改善箇所説明図

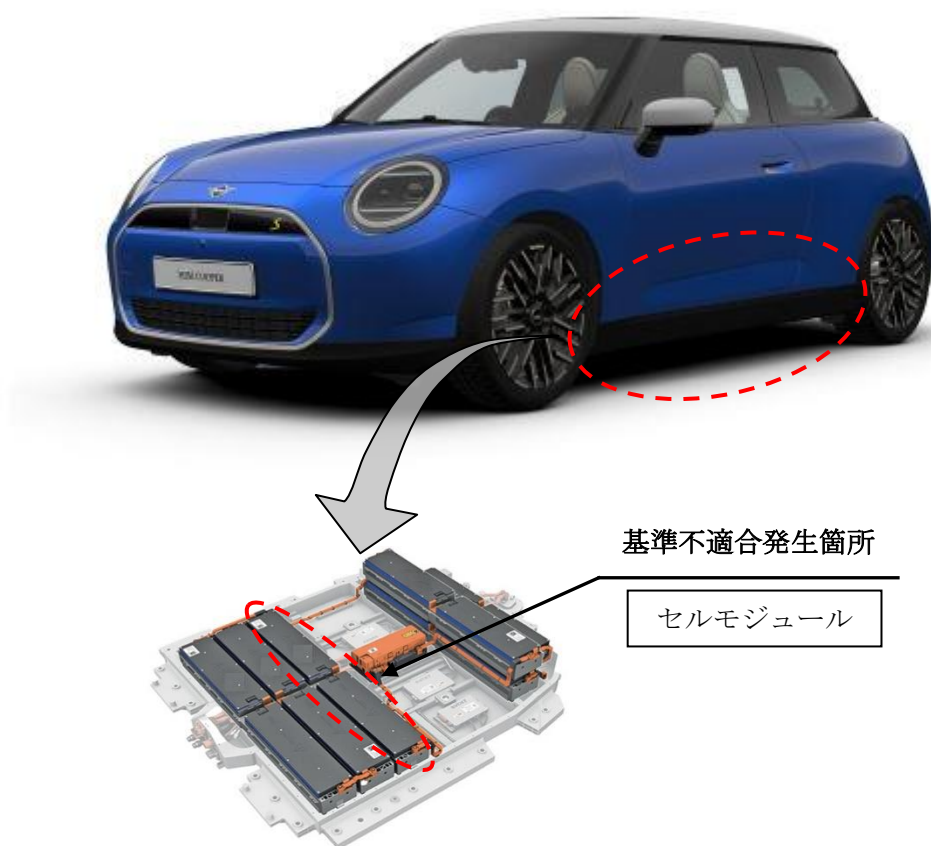
注) は、交換する部品を示す。

高電圧バッテリーのセルモジュールにおいて、製造が不適切なため、セルモジュール内部で短絡することがある。そのため、最悪の場合、火災に至るおそれがある。

全車両、高電圧バッテリーのセルモジュールを良品に交換する。
